# SERVICE-INFO

## Визуална и техническа промяна на отклоняваща ролка 532 0410 20

**Артикулни номер:** 532 0410 20

**Снимка 1:** 532 0410 20 – стара конструкция

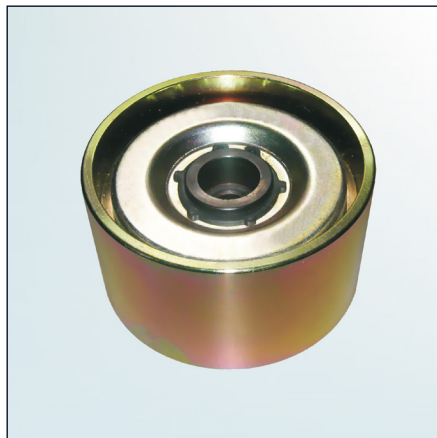
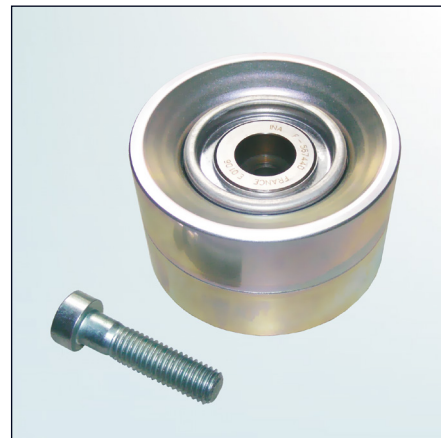
Като част от непрекъснатите ни усилия за подобряване на нашите продукти, на отклоняващата ролка са извършени някои промени, позиция #.532 0410 20. Тази Сервизна информационна листовка показва визуалните характеристики на поранната конструкция и новата конструкция. Освен с приложения различен производствен метод и по-широката с 4 mm ролка, новата ролка е по-лека (тежи 657 грама в сравнение със старата ролка, която тежи 966 грама).

С новия вариант се доставя също и болт M10x40 (виж Илюстрация 2). Този болт замества фиксиращия болт M10x35, с който се фиксираше поранната ролка (виж Илюстрация 1).
